拍攝日期:111.10.17

工程名稱:111年度學校運動操場及周邊設施整建計畫工程

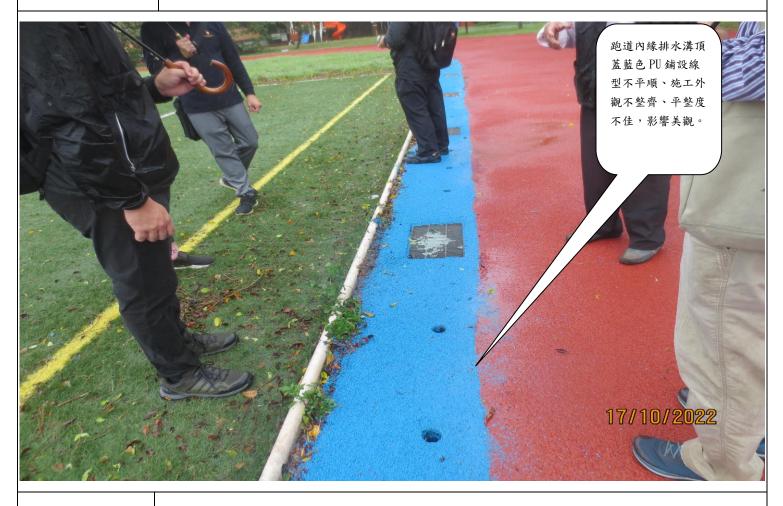
說明 部分植草底-

部分植草底下無足夠的土壤。
